Optické odlišnosti napínací kladky 531 0565 30

LuK-AS-č.: 531 0565 30

INA 0011

Obrázek 1: 531 0565 30 (staré provedení)

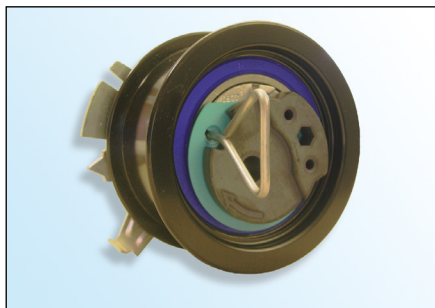
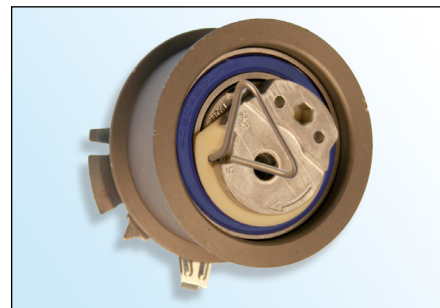
- Excentr ze slinutého kovu
- Povrchová vrstva E-Coat (černý)
- Modré těsnění ložiska

- Excentr z litého hliníku
- Povrchová vrstva zinek-fosfor (světle hnědý)
- Hnědé nebo modré těsnění ložiska

V rámci neustálého vývoje našich produktů byla modifikována napínací kladka **531 0565 30**.

„Staré“ provedení napínací kladky **lze nadále** používat a montovat podle údaje výrobce vozidla!

Při montáži „nového“ provedení dbejte, aby **nedošlo** k poškození povrchu napínací kladky!
